実施案の評価について (中国九州間連系設備)

2025年 5 月29日

計画評価及び検証小委員会事務局

- 中国九州間連系設備の増強について、中国電力ネットワーク株式会社（以下、「中国NW」という。）・九州電力送配電株式会社（以下、「九州送配」という。）・電源開発送変電ネットワーク株式会社（以下、「電発NW」という。）（以下、「3者」という。）より提出された実施案の設備形成について、第2回 計画評価及び検証小委員会（2025年3月26日）（以下、「検証小委」という。）において、ご確認いただいた。
- 本日は、前回検証小委での議論を踏まえた海底ケーブルルート等の九州送配の検討結果、及びこれを踏まえた実施案の工事費及び工期について、ご議論いただきたい。

海外の500kV 100万kW級HVDCの工事費（交直変換器他の契約額）

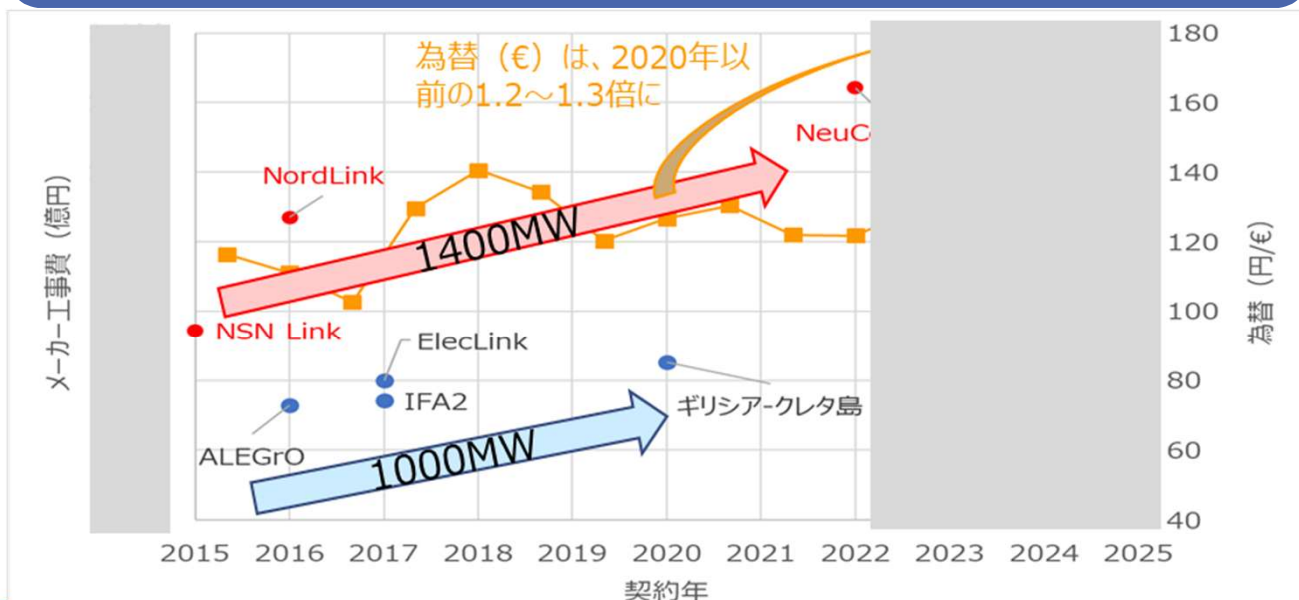
- 中国九州間の交直変換器他の直流機器の資材費としては、本州側・九州側ともにメーカー提示最小額の 100 億円を採用するのが合理的と考えられるところ。
- 他方、先行する海外事例（100万kW級）では、海外事例の契約額と比較すると、中国九州間の資材費はやや高めに位置している。海外事例では、仕様差やメーカーの工事範囲・保守契約範囲など契約内容の違いにより、同容量でも差がある。また、近年では、物価変動や為替影響に加え、海外で多くのHVDCプロジェクトが進行しているため、市況影響を受け高くなっている状況。
- これらに加えて、中国九州間は概算工事費であり、契約額との精度の違いがあること、及び国内でも物価や労務者等単価がそれぞれ2020年頃の1.1～1.3倍程度上昇していることを勘案すると、中国九州間の直流機器の資材費は現時点では概ね適当な水準と考えられる。
